**ПРОЕКТ ЗА ДОПЪЛНЕНИЕ НА
ТИПОВО ПРЕДЛОЖЕНИЕ ЗА СКЛЮЧВАНЕ НА ДОГОВОР ЗА НЕОБВЪРЗАН
ДОСТЪП ДО АБОНАТНА ЛИНИЯ**

Фиг. 1в

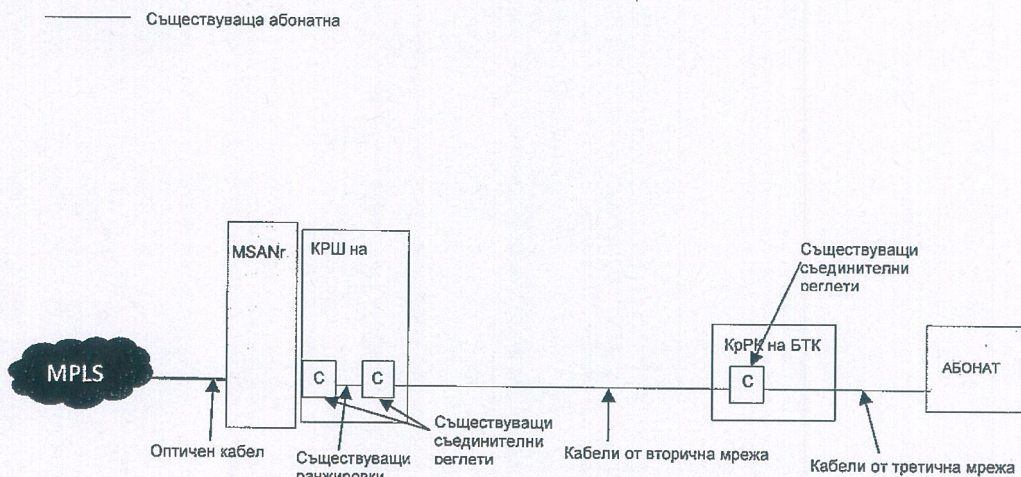
§ 20. В Приложение №8 след Фиг.16 се добавя Фиг. 1в, както следва:

Схема на абонатната линия при MSAN (само за VDSL)

Фиг. 2.в

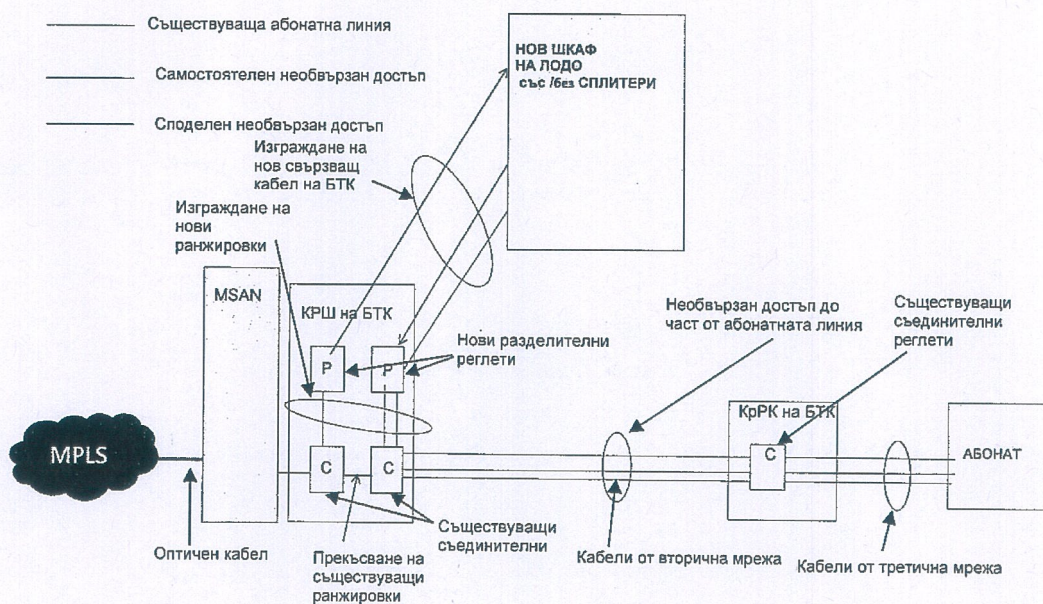
§ 21. В Приложение №8 след Фиг.26 се добавя Фиг. 2в, както следва:

Схема на необвързан достъп до част от абонатната линия в КРШ при MSAN (само при VDSL)
